OSRODEK KULTURY W HANDZLÓWCE - PARTER

Obiekt:
Adres: URZĄD GMINY
Handzlówka

Nazwa rys. RZUT PARTERU – instalacja c.o.

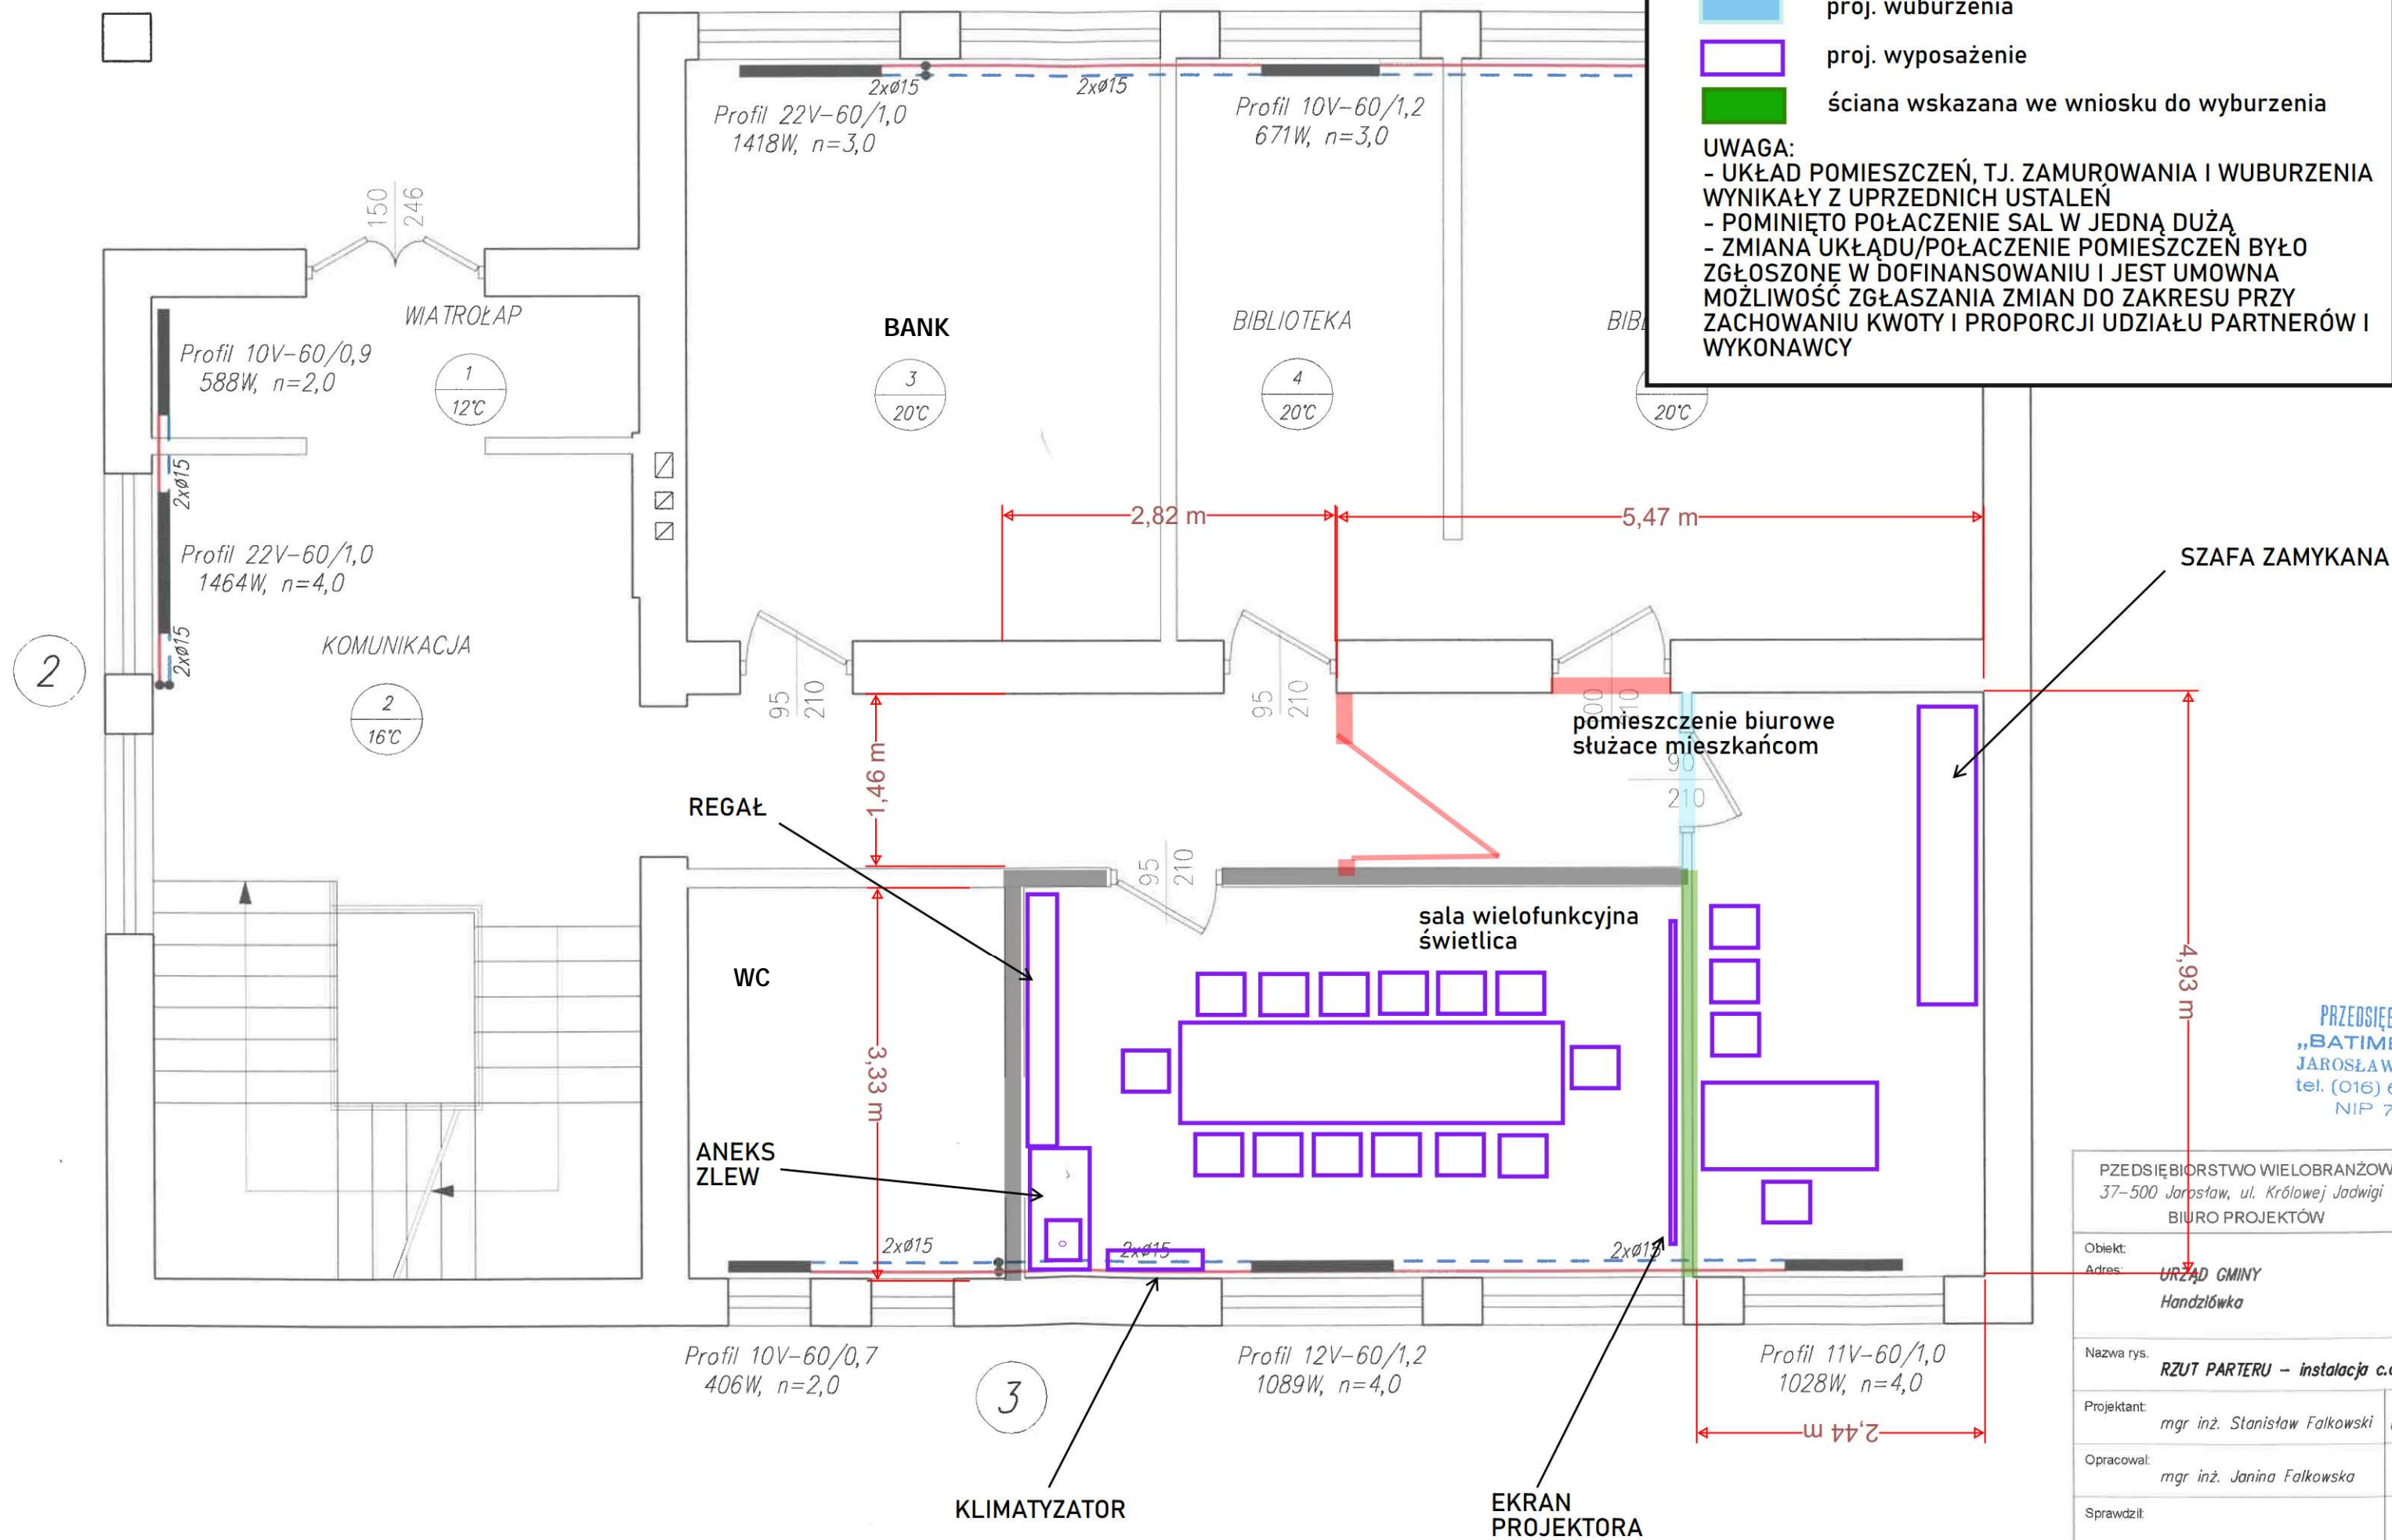
ściana wskazana we wniosku do wyburzenia

- UKŁAD POMIESZCZEŃ, TJ. ZAMUROWANIA I WUBURZENIA WYNIKAŁY Z UPRZEDNIICH USTALEŃ
- POMINIĘTO POŁĄCZENIE SAL W JEDNĄ DUŻĄ
- ZMIANA UKŁADU/POŁĄCZENIE POMIESZCZEŃ BYŁO ZGŁOSZONE W DOFINANSOWANIU I JEST UMOWNĄ MOŻLIWOŚĆ ZGŁASZANIA ZMIAN DO ZAKRESU PRZY ZACHOWANIU KWOTY I PROPORCJI UDZIAŁU PARTNERÓW I WYKONAWCY
